平成27年度第5回
関東地方整備局
事業評価監視委員会

一般国道468号 首都圏中央連絡自動車道 (金沢～戸塚)

～第4回委員会でのご質問・ご指摘に対する追加説明資料～

平成27年11月25日
国土交通省関東地方整備局
東日本高速道路株式会社

コスト縮減検討内容例

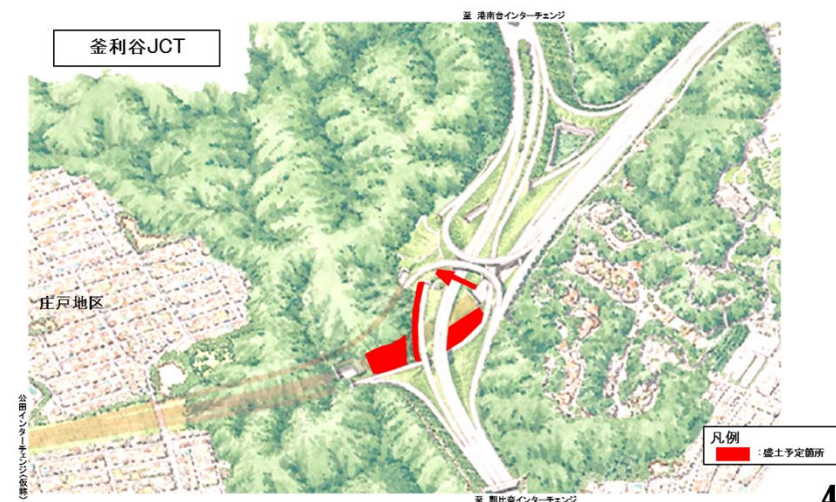
■コスト縮減等の状況

釜利谷JCT等、建設発生土の現場内利用を積極的に検討し、場外搬出量の削減を図る

■最大断面部、盛土分布状況の見直し等

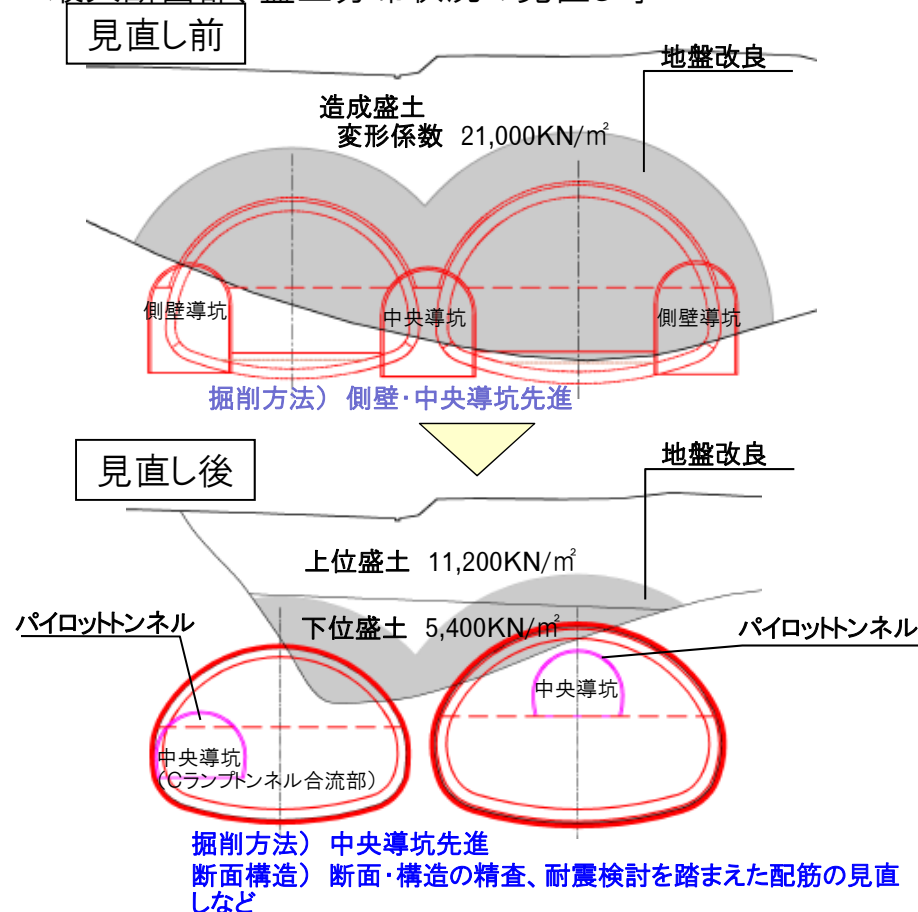
:H26年度のボーリング調査結果を踏まえた、大断面トンネルの検討状況。

- ・H26年に、盛土部分の状況をより詳細に把握するためのボーリング調査を実施。
- ・その結果、最大断面部における詳細な盛土分布状況や性状が明らかとなり、トンネル掘削方法の変更やトンネル断面・構造の精査、及び耐震検討を踏まえた配筋の見直しなどを実施。
- ・今後はパイロットトンネルを施工し、得られる地質性状や施工時の挙動などを後続工事の設計・施工方法に反映し、より安全で合理的なトンネルの施工を実現していく。

●地質縦断面図

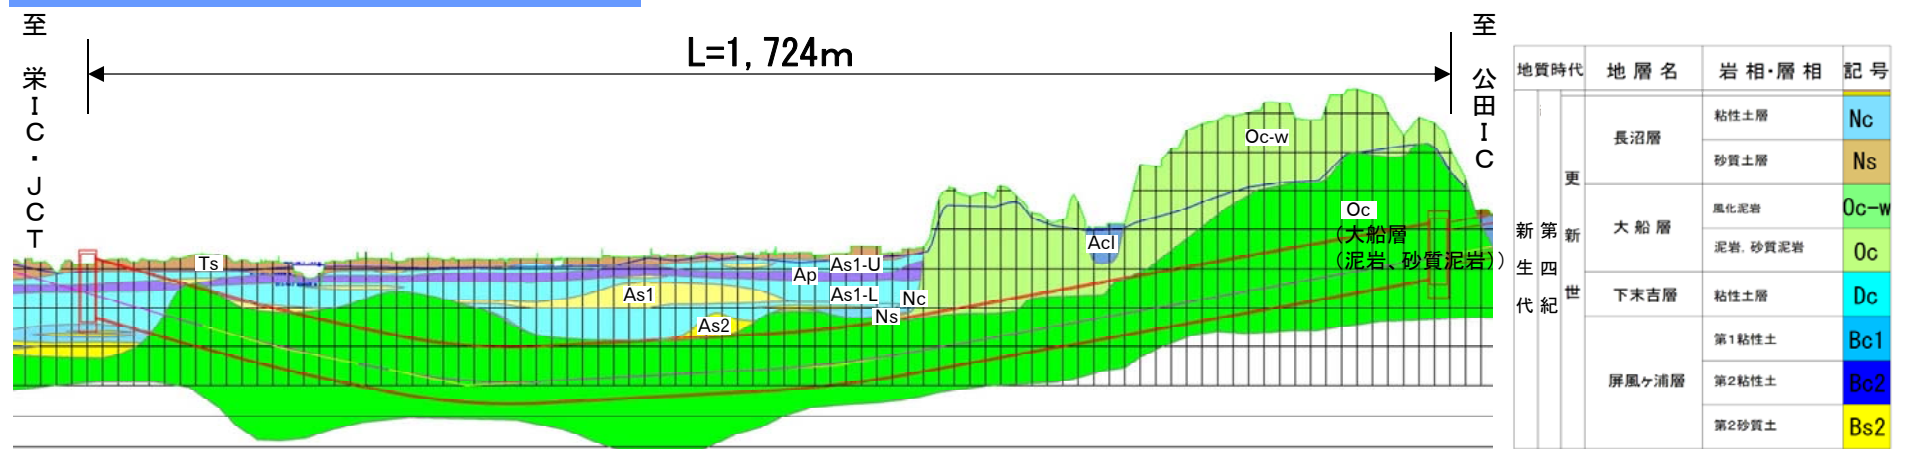
■質問事項: 何故、固い地盤でシールド工法を採用するのか。

■ほぼ全線にわたり、野島層や大船層といった上総層群に属する非常に堅い地層の中を通過する。

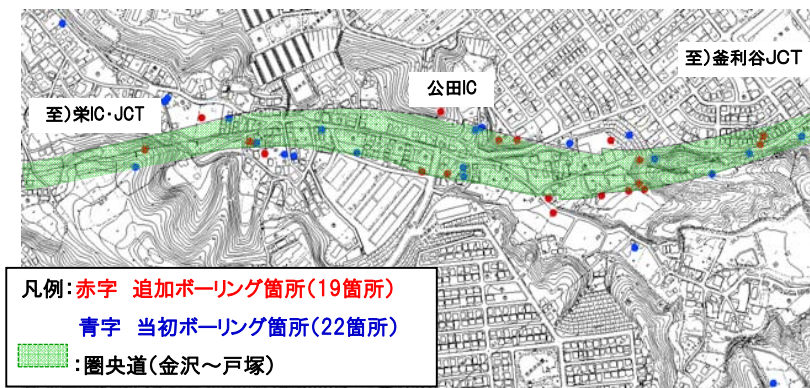
■質問事項:トンネルの避難通路について、検討がこの時期になった理由は何か。

- ・道路の基本構造の設計熟度向上を踏まえ、H21年度より渋滞を考慮した防災計画の検討を実施し、有識者の意見を踏まえ、H23年度より防災施設(非常用設備等)の基本設計やトンネル構造の詳細設計を実施。
- ・設計成果を踏まえ、H26年度から隣接する横浜湘南道路と一体となって有識者による検討会を実施し、H27年度にトンネル防災計画を確定。

設計成果を踏まえ、隣接する横浜湘南道路と一体となった防災計画について、有識者による検討を実施し、トンネル防災計画を確定

■新たに得られた内容

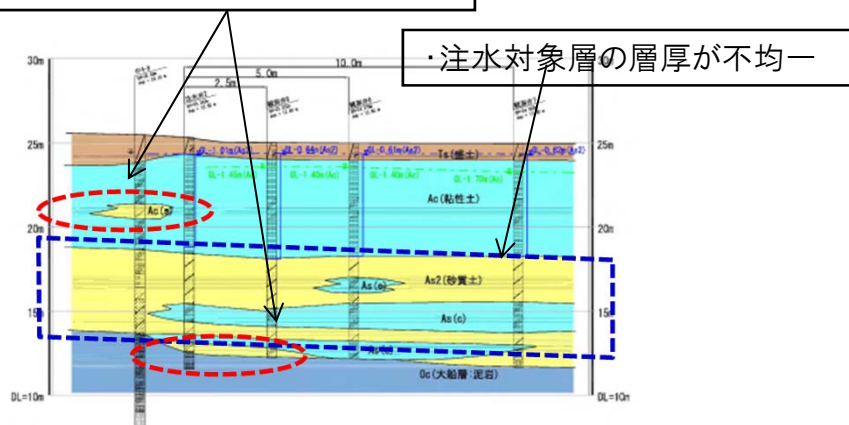
■質問事項:リチャージ工法の変更について、追加調査等で新たに得られた知見は、どのようなものがあるのか。

・追加ボーリングを実施した結果、透水層である砂層厚の変化が大きく、さらに隣のボーリングに現れない部分的(レンズ状)の砂層、及び新たな砂層を確認した。

・上記を踏まえた地下水解析を実施した結果、全ての砂層へ復水が必要

→ 筒状注水から壁状注水へ工法変更

■現計画と下越え案の縦断図

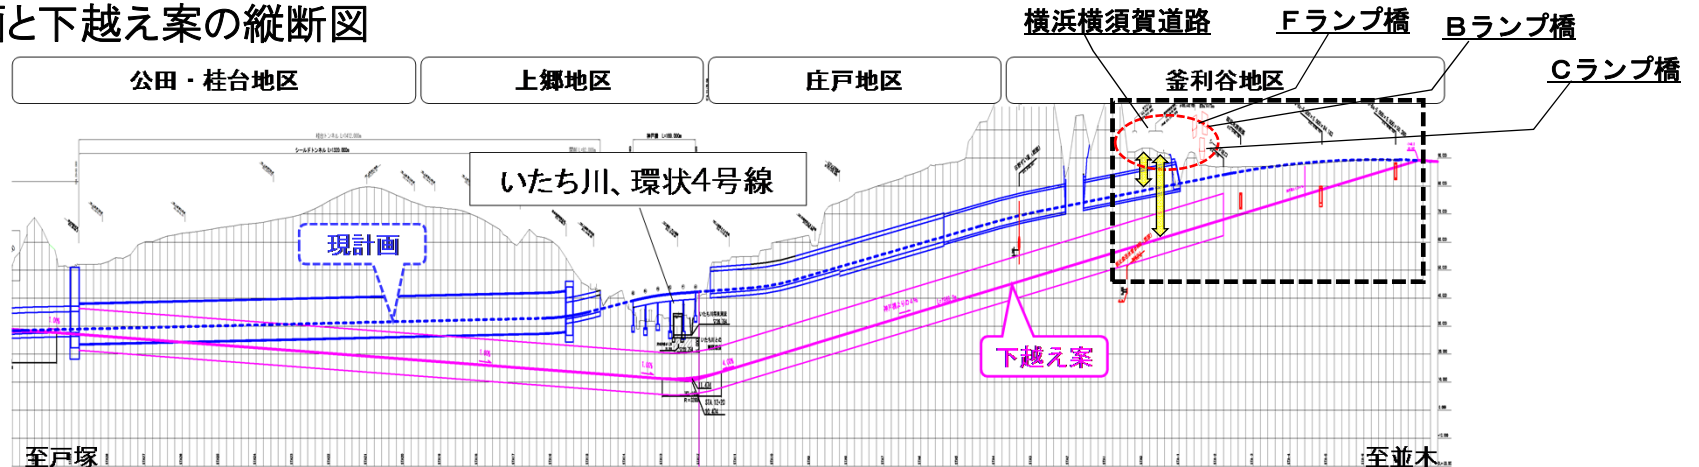
■質問事項：下越え案の話合いについて、現計画が妥当と判断した理由は何か。
理由を詳細に説明してほしい。

■現計画から下越え案に変更することにより、横浜環状南線と既存の横浜横須賀道路との高低差が大きくなるため、釜利谷JCTの構造を変更する必要性が生じ、その課題について抽出したところ、例えばランプ分岐合流が連続するといった交通安全上の課題等が確認された。

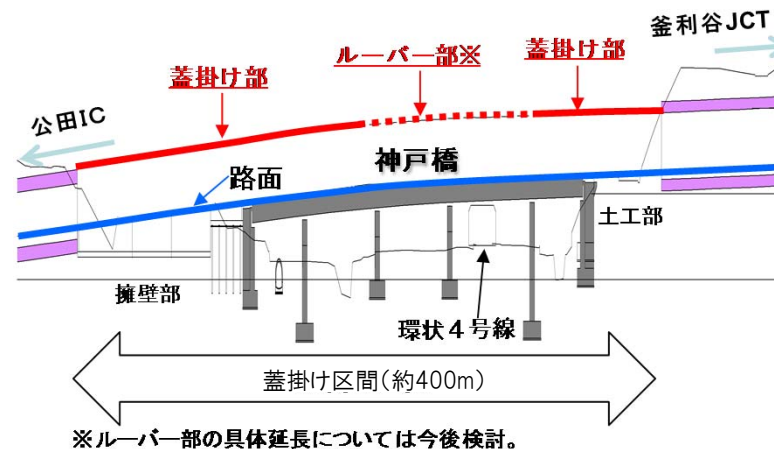
■質問事項：神戸橋の環境対策を実施することとなった経緯を詳細に説明してほしい。

・平成24年度の事業評価監視委員会での付帯意見、下越えについての話し合いを踏まえて、蓋かけ構造(一部ルーバー)を採用した。

- ・住民から現計画の橋梁形式より、環境負荷(騒音、大気等)の少ない下越え(地下化)の要望
- ・意見交換を行いながら検討した結果、現計画(橋梁形式)が妥当と判断。
- ・現計画の改良案として、神戸橋付近の環境対策の一環として、騒音対策やトンネル坑口の排出ガス漏れ出し抑制のために蓋かけ構造(一部ルーバー)を検討

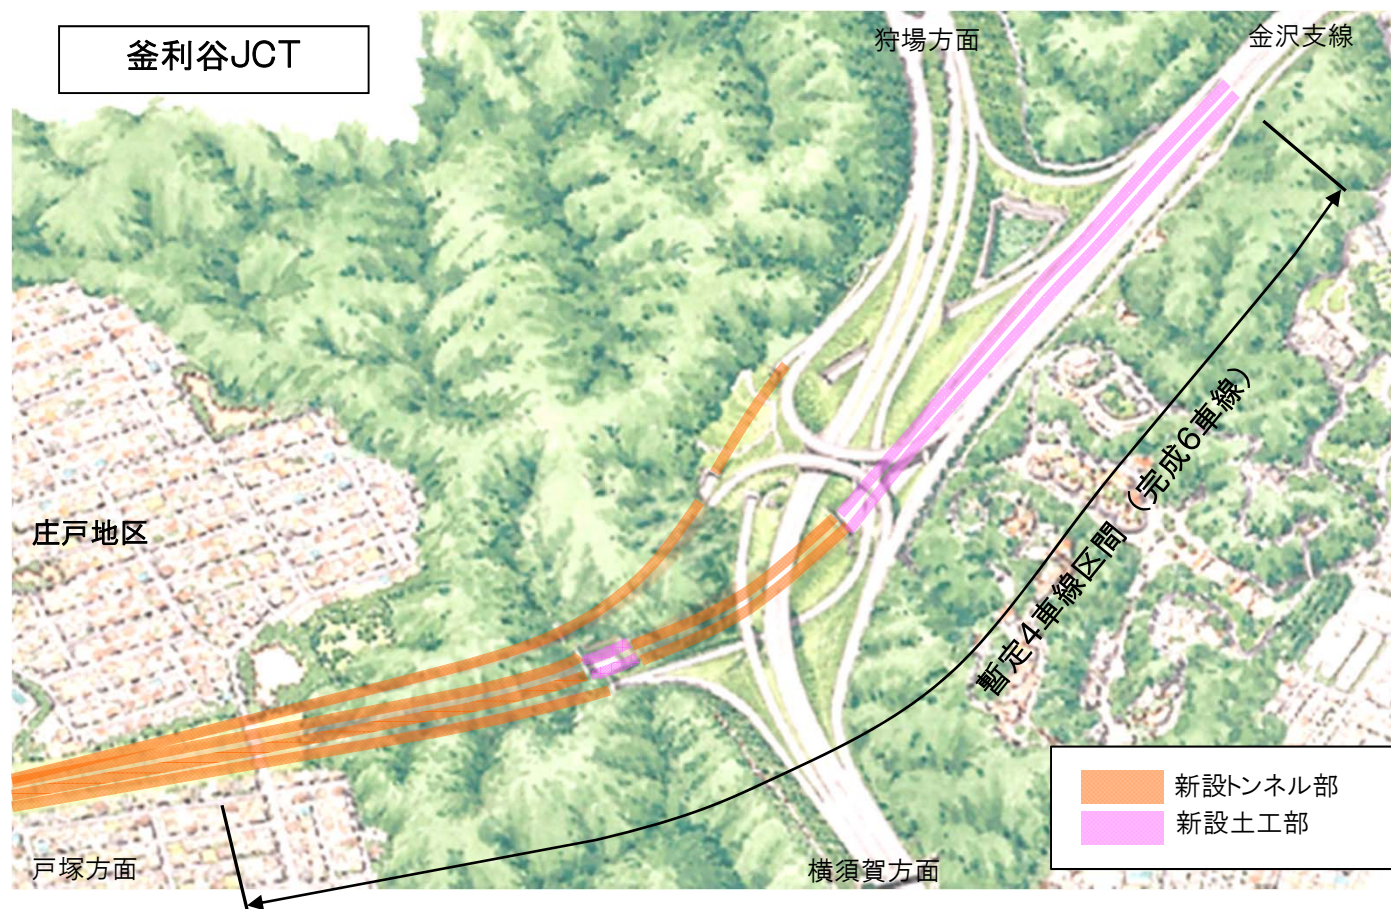
■質問事項: 釜利谷JCTの本線暫定4車線整備について、計画の妥当性を説明してほしい。

- ・横浜環状南線は本線6車線の完成計画。
- ・このうち釜利谷JCT部分は、当面の道路ネットワークを前提とした交通量の見通しでは、4車線で対応が可能であるため、暫定的に車線数を減じて整備するもの。
- ・これにより、初期投資の抑制と周辺への環境影響の低減を図る。
